Oggetto: Integrazione contributo istruttorio Protocollo 0410744

Aspetti Conclusivi contributo:

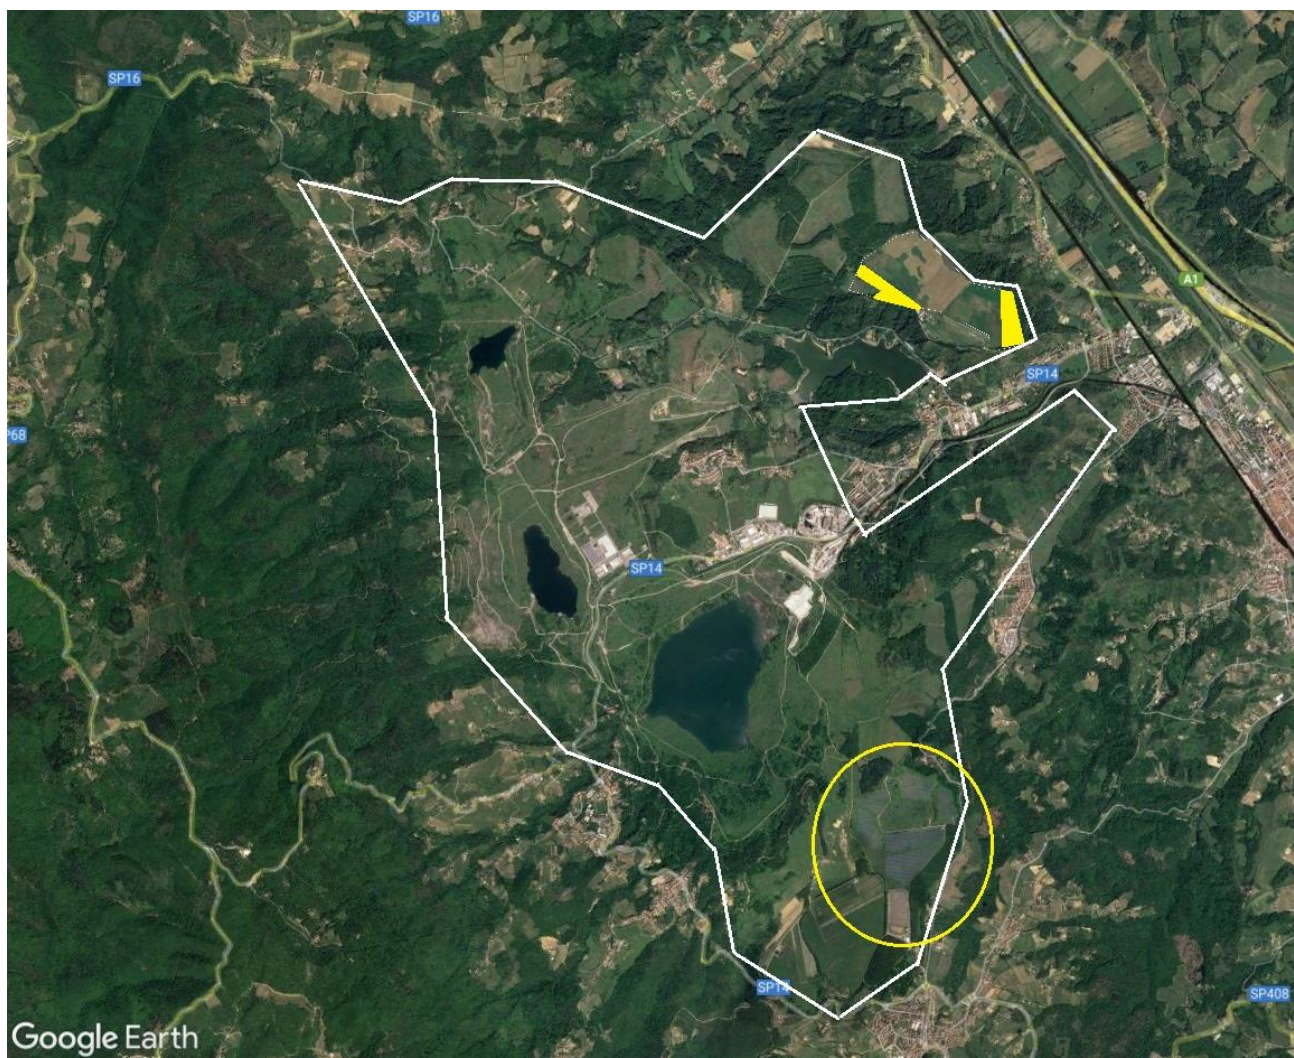
7- rispetto alla riduzione delle aree boscate vincolate si chiede un approfondimento sullo stato attuale dei luoghi con riferimento a quanto previsto dall'art.8.3 dell'Elaborato 7B del PIT/PPR, anche in linea con il loro valore paesaggistico. Inoltre, ritenendo l'impostazione della risposta di coerenza indicata nel SIA, citata nell'istruttoria, non sufficientemente chiarita, si chiede di dare riscontro puntuale agli obiettivi ed alle prescrizioni di cui agli artt.12.1 e 12.3 dell'Elaborato 8B,

chiarendo soprattutto a cosa si riferisce il *ripristino ante operam al termine dei lavori*, ovvero se si intendano la fascia di oliveta prevista nell'attività agronomica correlata e la siepe perimetrale indicata come misura di mitigazione visiva o se invece riguardi la proposta di rimboschimento in fase di dismissione, visto che viene citata la 'temporaneità' dell'intervento e se 'temporaneo' significhi 'reversibile'.

In merito al punto 1 delle prescrizioni del art 12.3 Allegato 8 B si ritiene oltre a quanto riportato nella relazione dell'agronomo (allegata alla presente) sulla Caratteristica del bosco che si riscontra una piena corrispondenza di un bosco da Arboricoltura con equidistanza degli alberi a matrice geometrica e con piantagioni completamente non autoctone rispetto all'ambiente, di breve contenuto storico considerato la storicità del sito quindi "Non Caratterizzano figurativamente il territorio" come si evince dagli allegati dell'agronomo.

Si riporta meglio nel dettaglio la riforestazione post miniera dove era già stato trasformato una parte di Bosco temporanea all'utilizzo dell'area per la discarica mineraria.

Dalle immagini sopra si riscontra quanto riportato anche in relazione agronomica, ovvero che il contrasto del bosco oggetto di rimboschimento a matrice regolare Non caratterizzano il territorio, anzi, si riscontra una netta differenza della vegetazione in contrasto con i boschi originali dell'area.

Si fa notare che il sito in questione fa parte di una più ampia e vasta area della miniera di Santa Barbara (area delimitata di color Bianco) dove la porzione di Bosco in questione è circoscritta

nella parte in Giallo nella parte in alto, mentre nel cerchio giallo si fa presente che l'area ex mineraria è già utilizzata da altri impianti fotovoltaici.

*Area complessiva ex mineraria circa 3000 ettari
Area oggetto di intervento impianto fotovoltaico circa 78 ettari
Area di bosco oggetto di trasformazione 11.8 Ettari.*

Incidenza sull'area di ubicazione, ovvero ex area mineraria 0.4% circa della superficie complessiva.
